SERVICE INFO – INA 0123

Lugnare gång hos motorn vid ombyggnad från fast remskiva till frinav på generatorn

Modeller:

BMW: 320d (E90, E91, E93),
320d xDrive (E90, E91, E93)
520d (E60, E61)
520d xDrive (E60, E61)

Bild 1: Utbyte av fast remskiva mot generatorfrinav

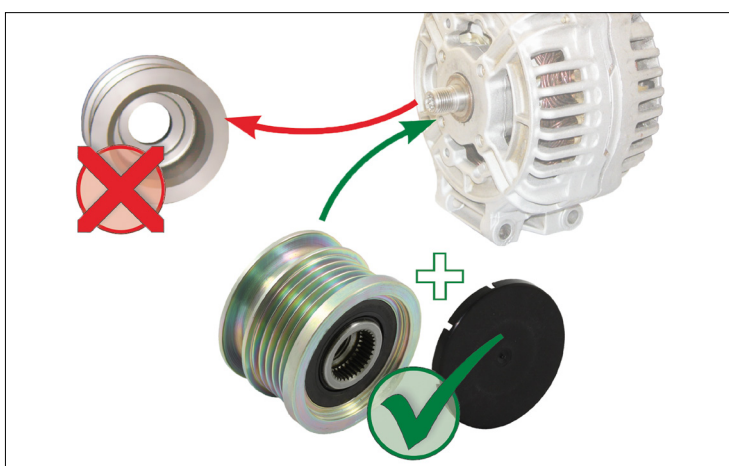
Vibrationer och störande oljud från aggregatdriftens område, kan uppstå hos ovan angivna fordon med fast remskiva på generatorn. Dessa uppstår som följd av långt större ojämnheter i varvtalet hos dieselmotorer, jämfört med bensinmotorer.

Schaeffler Automotive Aftermarket rekommenderar att den fasta remskivan byts ut mot generatorfrinav hos de nämnda fordonen.
OBS: Medföljande monteringsanvisningar skall ovillkorligen följas!

Generatorfrinavet frikopplar aggregatdrivningen från ojämnheter i varvtalet hos motorn och säkerställer en jämn och därmed lugn gång hos poly-v remmen. Som följd av detta kan man uppnå en tystare och mera behaglig gång hos motorn.
